IGNICHOICE RENEWABLE ENERGY V, UNIPessoal LDA
CENTRAL FOTOVOLTAICA DA BEIRA

PROJETO DE EXECUÇÃO
ESTUDO DE IMPACTE AMBIENTAL
VOL. V – ELEMENTOS ADICIONAIS

VOL. V – ELEMENTOS ADICIONAIS

O presente documento constitui o Volume V – Aditamento – do Estudo de Impacte Ambiental (EIA) relativo à Central Fotovoltaica da Beira (266 MWp) e Linha Elétrica 220 kV de Ligação à RESP (AIA n.º 3802) e visa dar resposta à solicitação da Agência Portuguesa do Ambiente (APA), veiculada através do ofício n.º **S015413-202503-DAIA.DAP/DAIA.DAPP.00023.2025 (ANEXO XVI – Pedido de Elementos Adicionais (PEA) do VOLUME IV – ANEXOS)**.

Figura 1 – Imagem Google Earth do trajeto previsto desde o Porto de Aveiro até área de implantação da CFB

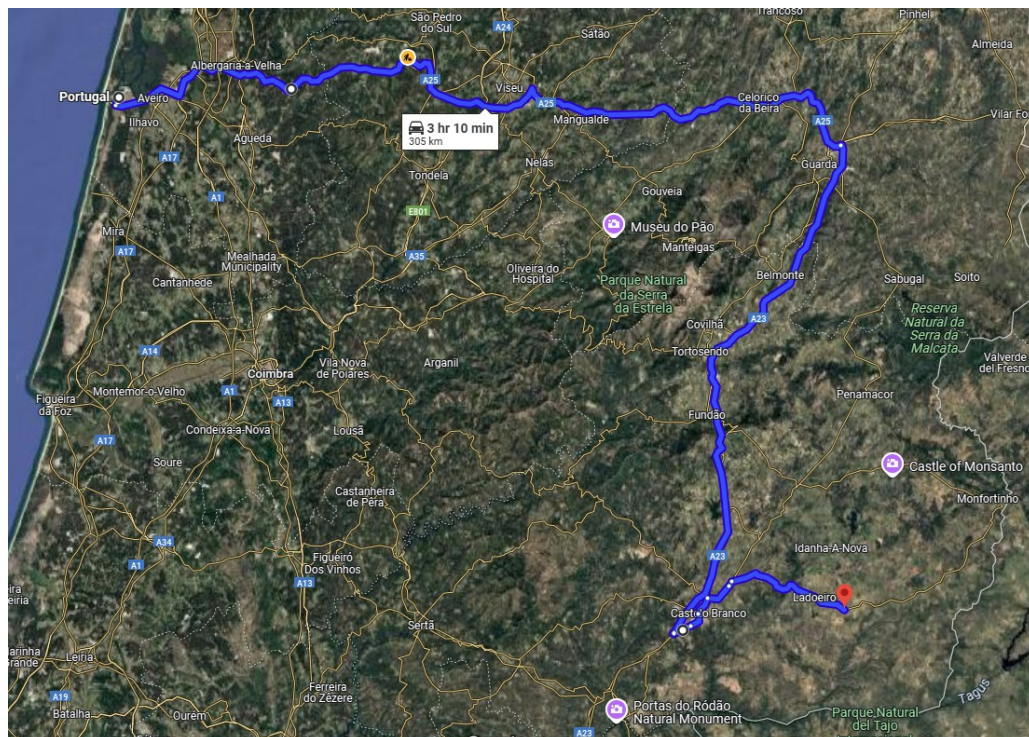
1.3. *Apresentar o plano de acessos à CFB, em complemento da informação apresentada no EIA. O referido plano deve incluir, nomeadamente, a identificação e caracterização:*

- dos acessos a utilizar, a partir da A23 até à CFB, ou outros;***
- da necessidade de abertura de novos acessos, ou beneficiação de acessos existentes, e respetiva avaliação de impactes;***
- das habitações/povoações potencialmente afetadas, localizadas na envolvente da EN240;***
- da potencial afetação do acesso a propriedades rurais e de potenciais interferências com o desenvolvimento da atividade agrícola;***
- de soluções de acesso que evitem a circulação no interior das povoações, nomeadamente Ladoeiro e Escalos de Baixo, conforme referido no EIA.***

Conforme solicitado no presente ponto, desenvolveu-se um “Road Survey” preliminar, pela empresa especialista de transporte de equipamentos especiais, a LASO, onde se descreve detalhadamente o trajeto previsto efetuar pelo equipamento especial mais limitante a nível de obra, dada a sua dimensão/volume (correspondendo assim ao cenário mais desfavorável), que corresponde ao “Transformador de Potência” a implementar na Subestação da Central Fotovoltaica, sendo o transporte dos restantes materiais e equipamentos, nomeadamente módulos fotovoltaicos, Postos de Transformação, cabelagem elétrica feito por camiões comuns, idênticos aos que,

Neste sentido, o documento agora apresentado e respetiva análise desenvolvida tem como ponto de recolha do equipamento o Porto da cidade de Aveiro, e o trajeto a percorrer até ao local de implantação da CFB.

Este trajeto corresponde essencialmente a: Porto de Aveiro – Estrada da Zona Portuária – A25 – A23 – N3 – N233 – N240 – CFB. O *Road Survey* preliminar apresenta-se no **ANEXO XVIII** do **VOLUME IV-ANEXOS**.

Figura 4 – Extrato de Perfil de terreno, existente vs com a implantação do projeto

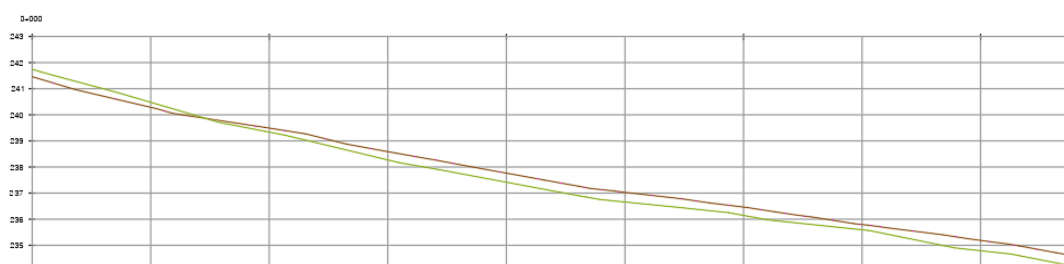
3.3. Demonstrar a mobilização de solos prevista na área de implantação dos painéis solares; com apresentação dos perfis do terreno existentes na situação de referência e dos perfis do terreno com a implantação do projeto que permitam conhecer a modelação pretendida em todas as linhas de água a sobrevoar e na sua envolvente, importando perceber a profundidade/altura dessa modelação; deverá ser disponibilizada a informação necessária em formato shapefile ou outro editável, de acordo com a informação que esteja disponível, uma vez que o projeto está em fase de projeto de execução.

Para dar resposta à presente questão, foi incluído no **Anexo V** do **Volume IV – Anexos** do EIA revisto um ficheiro em formato DWG, no qual se apresentam os perfis do terreno existente (situação de referência) tendo por base o levantamento topográfico datado de julho de 2024 e os perfis após a implantação do projeto, permitindo evidenciar a modelação do terreno prevista.

A apresentação dos perfis solicitados permite aferir a modelação proposta para todas as linhas de água, com especial destaque para as alterações previstas, possibilitando a análise comparativa entre os perfis do terreno na situação de referência e aqueles resultantes da implantação do projeto.

A título ilustrativo, apresenta-se na figura seguinte um extrato de perfil incluído no referido anexo, onde é visível a linha verde, correspondente ao perfil do terreno existente, e a linha vermelha, que representa o perfil modificado com a implantação do projeto.

Da análise dos perfis longitudinais das linhas de água, verifica-se que o projeto, mesmo nos trechos em que sobrevoa a rede hidrográfica local, não implica alterações significativas ao perfil pré-existente, assegurando-se a manutenção da pendente natural do terreno e da função da rede hidrográfica em cada local intervencionado garantindo assim a continuidade do fluxo de escoamento.

Figura 6 – Áreas do Parque Natural do Tejo Internacional (PNTI) – Sobreposição do Projeto em Áreas de Proteção Complementar Tipo II, apresentado no EIA.

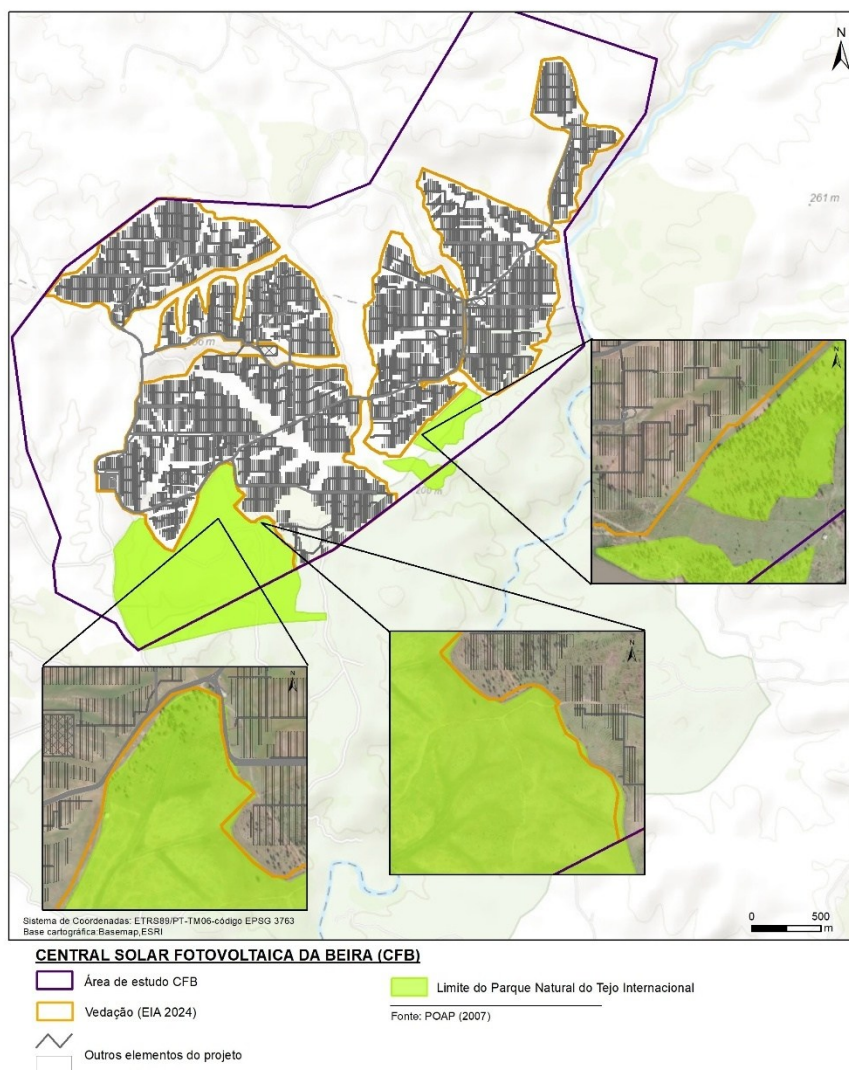
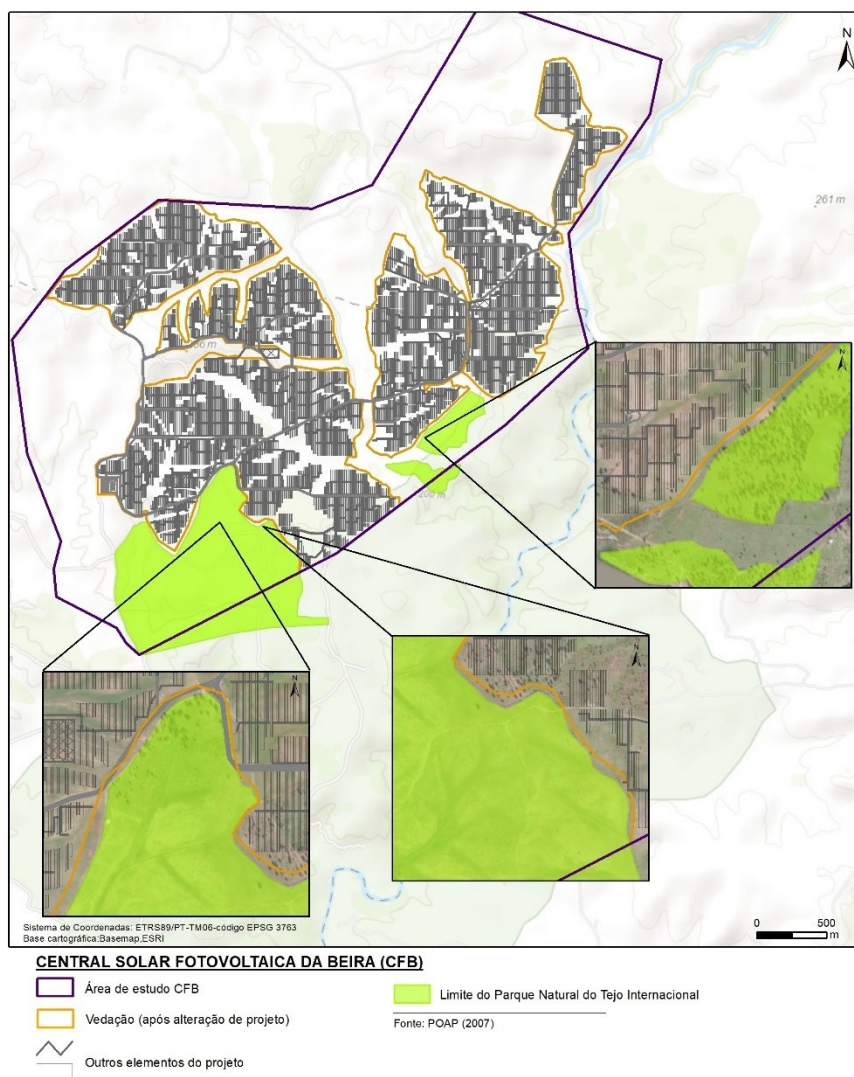
5.1. *Justificar o disposto na página 80 do Relatório Síntese, concretamente a afirmação que “A área de implantação do projeto não intersesta áreas de Proteção Complementar Tipo II, apenas intersesta áreas de proteção complementar Tipo I, cuja afetação se resume exclusivamente à implantação de elementos de projeto como Módulos Fotovoltaicos e respetivas estruturas de suporte, Acessos Novos e a Beneficiar e Vedação e Postos de Transformação, localizado numa área composta por matos rasteiros.”, considerando que:*

No âmbito do presente projeto, numa fase preliminar de definição do Layout do Projeto da Central Fotovoltaica da Beira, contactou-se o ICNF de forma a obter o respetivo parecer em áreas integradas no Parque Natural do Tejo Internacional (PNTI). Como resposta, foi informado que o projeto apenas poderia afetar Áreas de Proteção Complementar Tipo I, mediante parecer vinculativo do ICNF, pelo que o projeto foi desenvolvido a afetar apenas este tipo de área integrada no PNTI.

No entanto, por lapso de georreferenciação das áreas, observa-se que efetivamente uma parte da vedação e alguns módulos fotovoltaicos interseam áreas complementares Tipo II, conforme Figura 10 abaixo.

Neste sentido, no âmbito do presente pedido de elementos adicionais procedeu-se ao ajuste da vedação e restantes elementos de projeto, de forma que o mesmo **não afete qualquer área e respetivo limite de Área de Proteção Complementar Tipo II**. Na Figura 7 apresenta-se o resultado da correção do Layout agora preconizada, na área do PNTI, onde é possível verificar o referido.

Figura 8 - Excerto do mapa de unidades de paisagem presente (área de estudo da paisagem a vermelho) (equivalente à figura 5.64 do RS do EIA revisto).

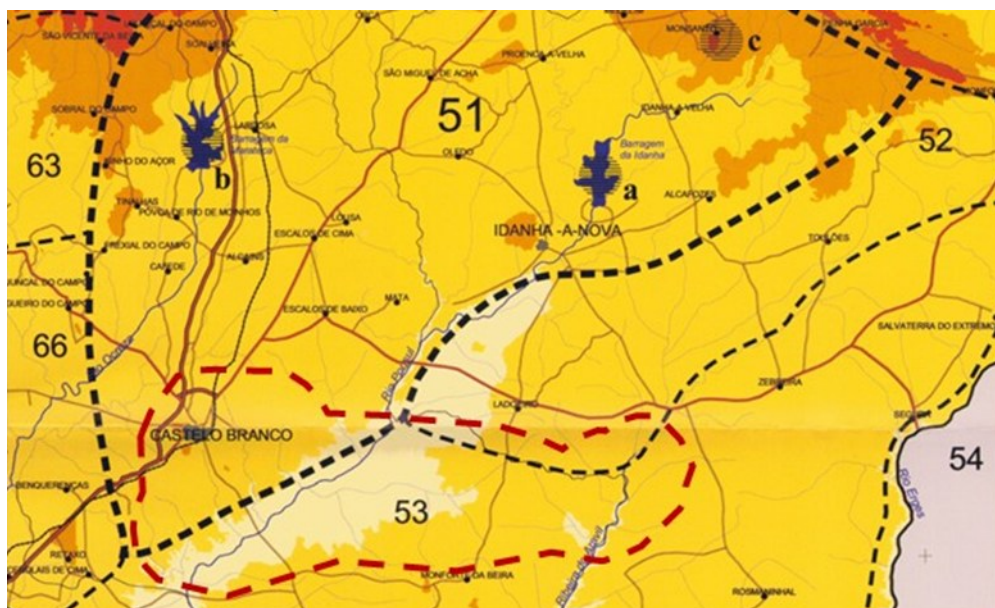
8.1. Corrigir a forma da área de estudo representada graficamente na “Figura 5.64 – Excerto do mapa de unidades de paisagem presente (área de estudo da paisagem a vermelho)”, página 554 do Relatório Síntese, que não corresponde à forma apresentada em toda a cartografia.

Conforme solicitado, procedeu-se à correção da área de estudo representada na Figura 5.64, que por lapso não correspondia à AE do projeto. Neste sentido, substituiu-se a figura 5.64 apresentada na secção 5.13.3 – Unidade de Paisagem pela que a seguir se apresenta.
